AZZP.243.030.2020

Bydgoszcz, dnia 25.05.2020 r.

Dotyczy: udzielenia wyjaśnień w związku z prowadzonym postępowaniem na „Budowę budynku dydaktycznego dla potrzeb Uniwersytetu Technologiczno-Przyrodniczego w Bydgoszczy”.

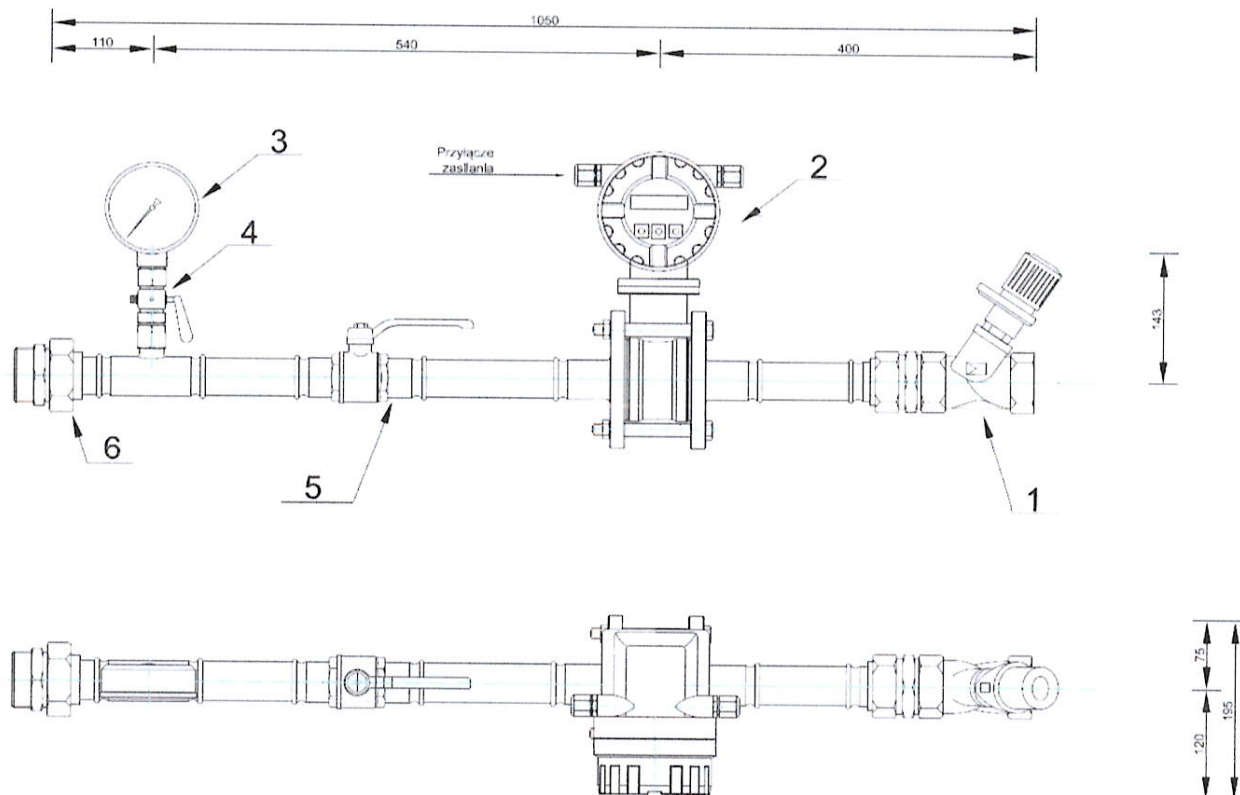
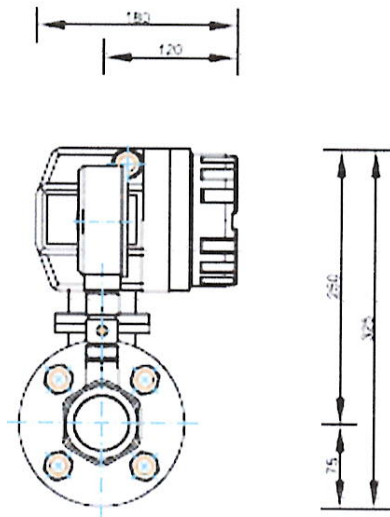
*.Prosimy o zamieszczenie szczegółowych (danych, parametrów) informacji na temat:
- zestawu pomiarowego instalacji hydrantowej,*

- zestawu wodomierza głównego,
- osadnika (odprowadzenie ścieków z odwodnienia liniowego w kanalizacji deszczowej),
- odwodnienia liniowego (kanalizacja deszczowa).

Podane w dokumentacji informacje są szacunkowe i nie można na ich podstawie sporządzić oferty.

Zamawiający przedstawia następujące uzupełnienia i wyjaśnienia (przedstawione nazwy własne są przykładowe i Wykonawca może zastosować inne rozwiązania materiałowe, zgodnie z SIWZ) :

- zestaw pomiarowego instalacji hydrantowej,

Odpowiedź:

1. Zawór regulacji przepływu
2. Przepływomierz elektromagnetyczny
Endress+Hauser PROMAG D
3. Manometr kontrolny
4. Kurek manometryczny
5. Zawór kulowy, odcinający
6. Półośrubunek

- zestaw wodomierza głównego,

Odpowiedź: Dane na temat wodomierza głównego zawarto w rysunku WK-11 instalacji zewnętrznej branży WOD-KAN

- osadnik (odprowadzenie ścieków z odwodnienia liniowego wkanalizacji deszczowej),

Odpowiedź:

Funkcję osadnika spełnia studnia schładzająca.

- odwodnienie liniowe (kanalizacja deszczowa).

Odpowiedź:

Przewidziano zastosowanie odwodnienia liniowego o szerokości 210mm, głębokości 220mm z rusztem klasy min. D400. Przybliżona długość odwodnienia wynosi 5m.
